P. 1 -1839,1849 <図表>

■六角支柱インロー付

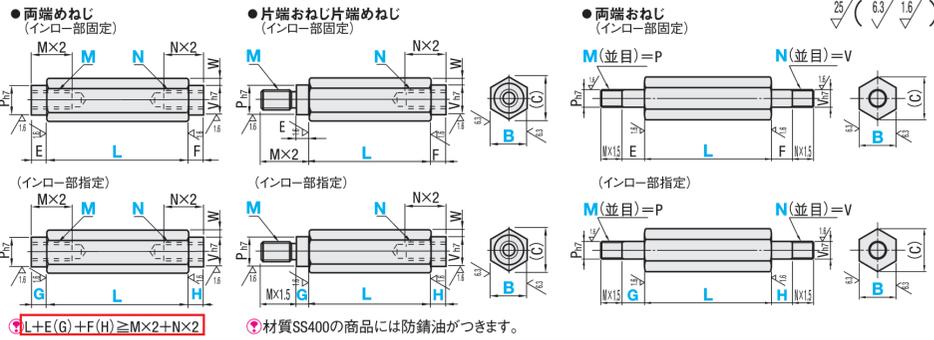
文言修正 ( $L \geq M \times 2 + N \times 2 \rightarrow L + E(G) + F(H) \geq M \times 2 + N \times 2$ )

④  $L + E(G) + F(H) \geq M \times 2 + N \times 2$
